Lenartowicz R., Boczkowski A., Wybrańska I.: **Warunki techniczne wykonania i odbioru robót budowlanych**. Część D: Roboty instalacyjne. **Zeszyt 1**: Instalacje elektryczne i piorunochronne w budynkach mieszkalnych. Instrukcje, wytyczne, poradniki, nr 386/2003. Wydawca: Instytut Techniki Budowlanej, Warszawa 2003. Stron 120; cena 50,- zł (ITB); 68,- zł (Księgarnia techniczna „EKOBIS” w Gdańsku). Recenzenci: doc. dr inż. Bohdan Świętochowski, dr hab. inż. Brunon Ledy.

Lenartowicz R., Boczkowski A., Wybrańska I.: **Warunki techniczne wykonania i odbioru robót budowlanych**. Część D: Roboty instalacyjne. **Zeszyt 2**: Instalacje elektryczne i piorunochronne w budynkach użyteczności publicznej. Instrukcje, wytyczne, poradniki, nr 390/2004. Wydawca: Instytut Techniki Budowlanej, Warszawa 2004. Stron 198; cena 75,- zł (ITB); 91,- zł (Księgarnia techniczna „EKOBIS” w Gdańsku). Recenzenci: dr hab. inż. Brunon Ledy, dr inż. Antoni Wolski.

Martyński J., Burzyński M. (rec): Lenartowicz R., Boczkowski A., Wybrańska I.: **Warunki techniczne wykonania i odbioru robót budowlanych. Poradnik nr 386/2003**. Instytut Techniki Budowlanej, Warszawa 2003. Biul. SEP INPE „Informacje o normach i przepi

Rys. 1

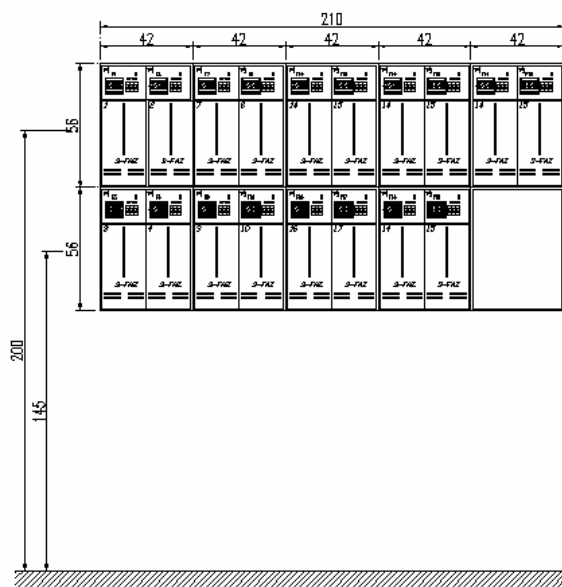
41. Autorzy chcieliby skomplikować wszystko, np.: Tablice licznikowe, a na nich liczniki, trzeba umieszczać tak, aby liczydła liczników znajdowały się na wysokości  $1,4 \div 2,0$  m nad podłogą (s. 82). To przesadna troska o inkasenta. W PBUE było  $0,8 \div 2,0$  m i tak nadal wymagają zakłady energetyczne. W razie zgrupowania większej liczby układów pomiarowych w rozdzielnicy głównej w piwnicy lub na parterze, co się praktykuje dla budynków niskich (do 4 kondygnacji, 16 do 20 mieszkań), wymóg  $1,4 \div 2,0$  m oznaczałby dwa rzędy tablic licznikowych zamiast trzech i niepotrzebne zwiększenie szerokości rozdzielnicy. Konsekwencje przedstawiono dla przykładowego budynku o 18 mieszkaniach: na rys. 1 - liczniki w trzech rzędach na wysokości od 0,8 do 2,0 m, a rys. nr 2 - liczniki w dwóch rzędach na wysokości od 1,4 do 2,0 m. Każdy, kto zetknął się z praktyką projektowania, wie, że zwiększenie szerokości rozdzielnicy spowoduje protest architekta i developera.
